Mälarbanan Huvudsta - Duvbo

PM Mindre ändring 2 efter kompletterande granskning

TRV 2015/87751

2021-12-01

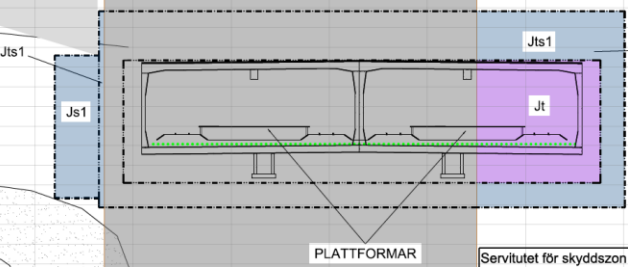
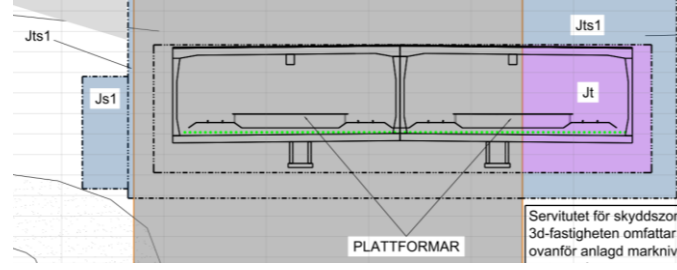
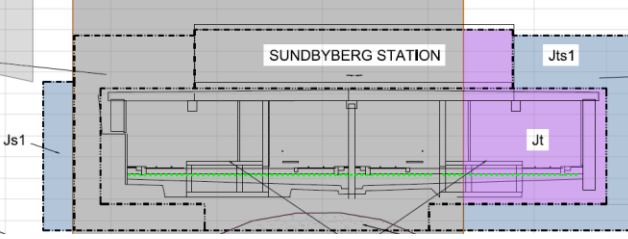
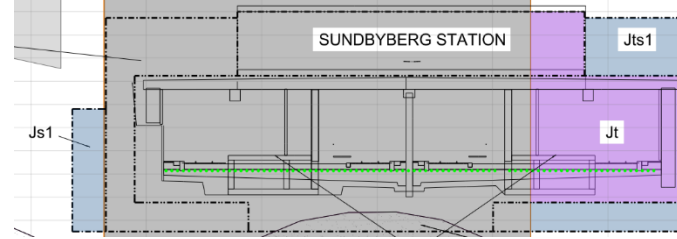
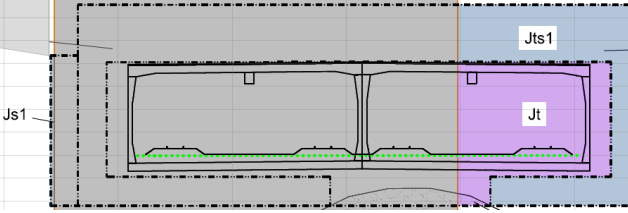
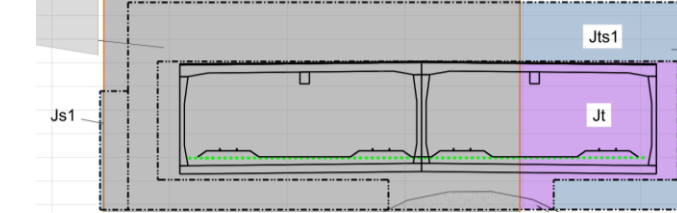
I dialog med fastighetsägaren för Sundbyberg 2:78 har nivån för servitut Js1 justerats för att anpassas till fastighetens grundläggning.

I dialog med fastighetsägaren för Sundbyberg 2:78 har nivån för servitut Js1 justerats för att anpassas till fastighetens grundläggning.

Dokument/ Ritningsnummer	Version 2021-08-20 (Ändring efter granskning)	Version 2021-12-10 (Ändring efter kompletterande granskning)
Tvärsektioner för utbyggd järnvägsanläggning, permanenta markanspråk 9922-97-325_027 9922-97-325_028 9922-97-325_029 9922-97-325_032 9922-97-325_033	Servitutet för skyddszon ovanför 3d-fastigheten omfattar utrymmet 5 m. ovanför anlagd marknivå och resterande utrymme mellan anlagd marknivå och tunneltaket. Under tunnelkonstruktionen sätts fastighetsgränsen 0,5 m. under den lägst belägna konstruktionsdelen. Js1 krävs för bergförstärkning.	Servitutet för skyddszon ovanför 3d-fastigheten omfattar utrymmet 5 m. ovanför anlagd marknivå och resterande utrymme mellan anlagd marknivå och tunneltaket. Under tunnelkonstruktionen sätts fastighetsgränsen 0,5 m. under den lägst belägna konstruktionsdelen. Js1 omfattar servitut för bergförstärkning under mark och sträcker sig tre meter under tunnelbotten. - Förtydligande till Js1 har lagts till i berörda tvärsektioner.

Tvärsektioner för utbyggd järnvägsanläggning, permanenta markanspråk, km 6+280 9922-97-325_027		 Servitutet för skyddszon i 3d-fastigheten omfattar u ovanför anlagd marknivå - Nivån på Js1 har justerats för att anpassas till fastighetens grundläggning.
Tvärsektioner för utbyggd järnvägsanläggning, permanenta markanspråk, km 6+310 9922-97-325_028		 - Nivån på Js1 har justerats för att anpassas till fastighetens grundläggning.
Tvärsektioner för utbyggd järnvägsanläggning, permanenta markanspråk, km 6+360 9922-97-325_029		 - Nivån på Js1 har justerats för att anpassas till fastighetens grundläggning.
